建设项目规划批前公示(调整)

项目名称	扩建新能源汽车热管理模块及氢能阀生产项目				
建设规模	见平面布局图				
建筑高度	9.15m(檐口结构面标高+室内外高差)				
建设单位	海力达汽车科技有限公司	法人代表	陆海明	联系电话	16606201001
设计单位	苏州安省建筑设计有限公司	法人代表	任国俊	联系电话	52008888
拟 审 意 见	经审核, 各项指标符合国家、省有关技术规范, 准予公示。 公示时间:2026年10月23日至2026年11月2日				
审 核 依 据	常熟南部新城东部中片区控制性详细规划修改(2020版)、常高规设[2023]21号 等				
备 注	本公示内容属批前公示, 如有意见, 请于公示期内形成书面意见送至常熟高新技术产业开发区管理委员会。 涉及重大利害关系的, 利害关系人如需申请听证, 请在公示结束之日起5日内提出申请。如无异议, 我委将按规定程序作行政许可。 公示位置: 1、项目现场 2、常熟市自然资源门户网站(https://zrzy.jiangsu.gov.cn/szcs/) 3、常熟高新区管委会网站(https://www.china-cnz.com/)				
联 系 方 式	常熟高新技术产业开发区管理委员会 地址: 常熟高新区东南大道288号 联系电话: 52571559 电子邮箱: ghjs@china-cnz.com

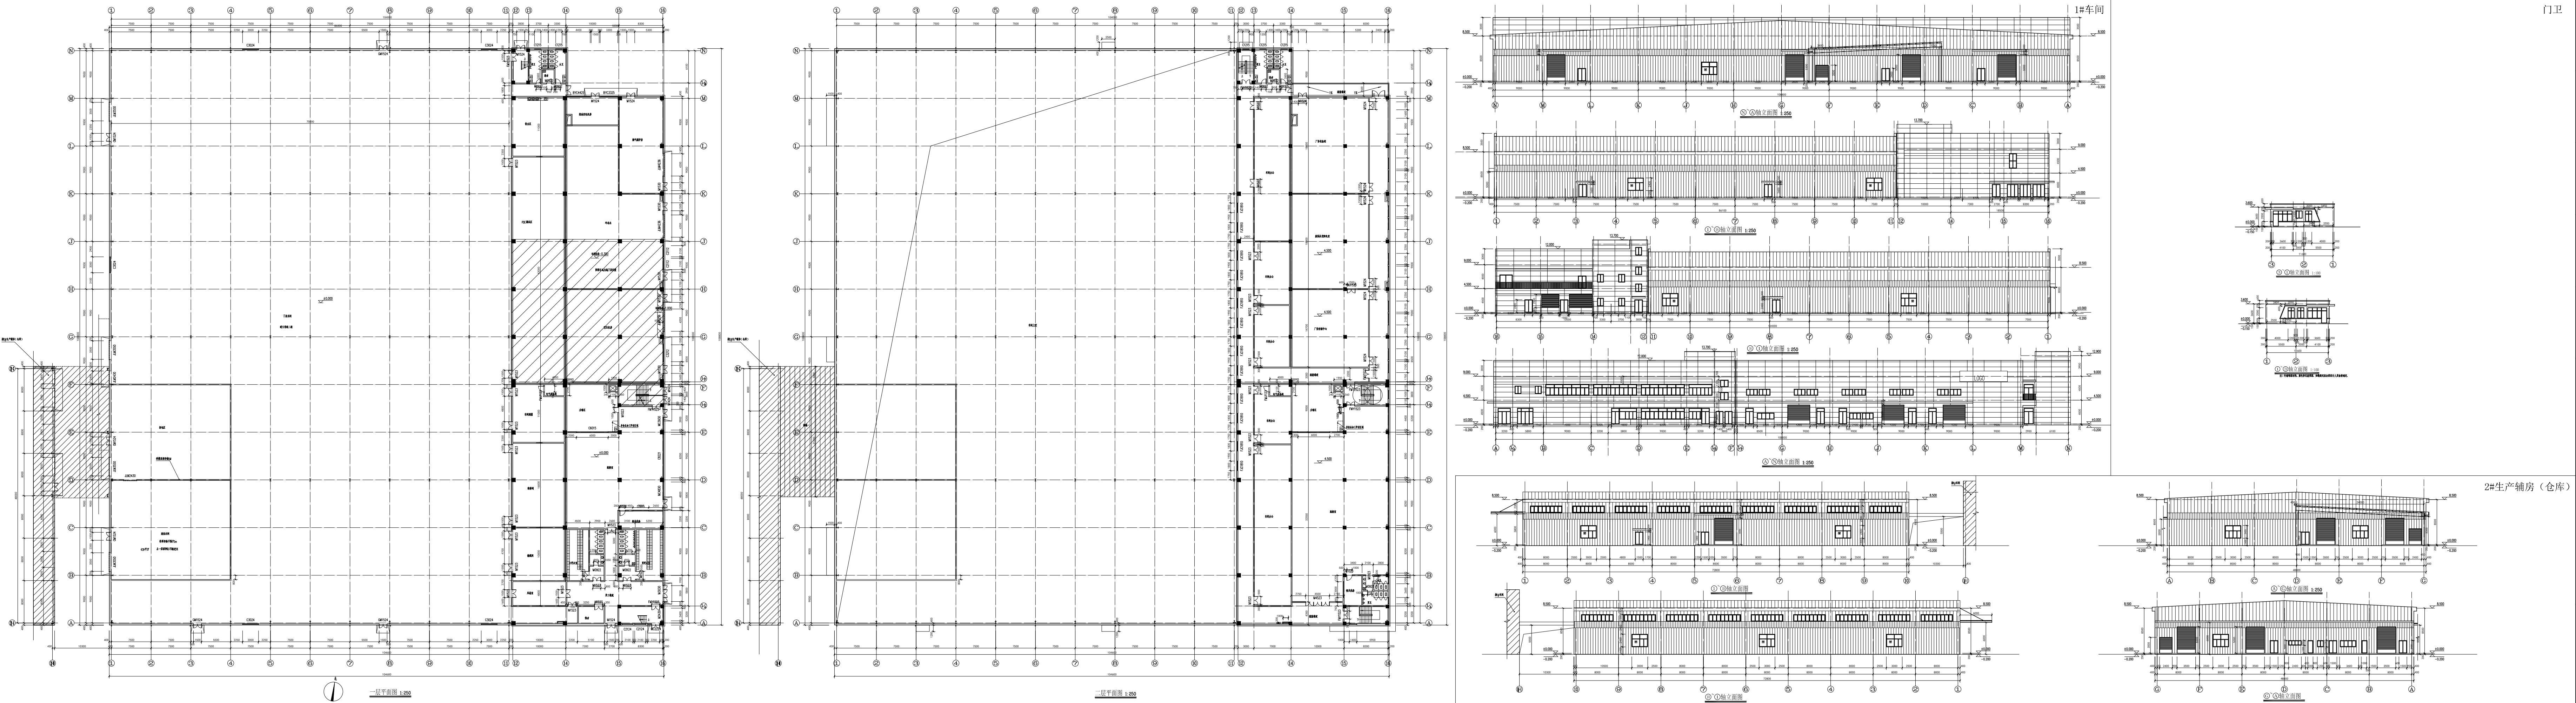
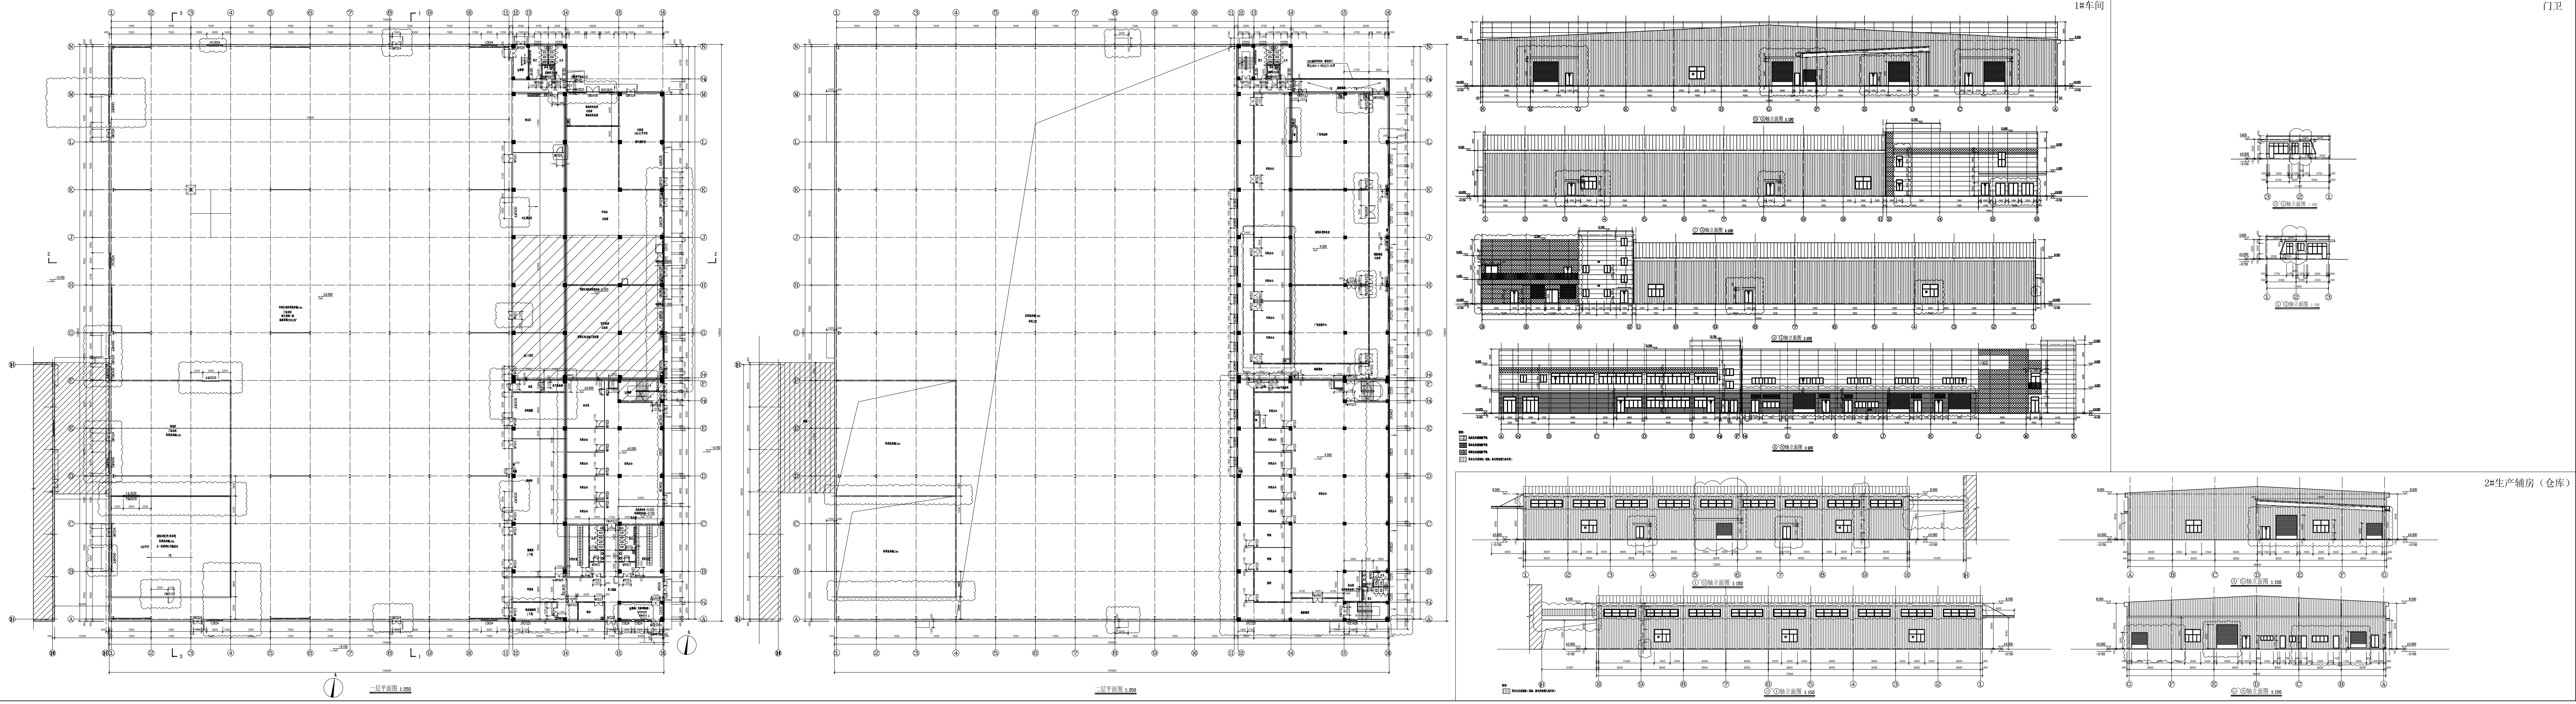
调整内容为:

- 1#车间
- 1. 外门窗变更
- 2. 内门窗变更
- 3. 隔墙位置变更
- 4. 就餐室变更为车间办公
- 5. 立面材质分色变更
- 6. 东侧雨棚挑出1000mm改1500mm
- 7. 增加出屋面井道, 排烟机房增加外窗

2#生产辅房(仓库)

- 1. 外门窗变更
- 2. 内门窗变更
- 3. 仓库管理隔墙位置变更
- 4. 雨棚立面增加投影表达

门卫

- 1. 消控室增加双墙, 外窗北移300mm
- 2. 立面外窗变更

修改详见图纸云线圈出部分, 本次调整仅以上内容调整, 其余内容无变化。
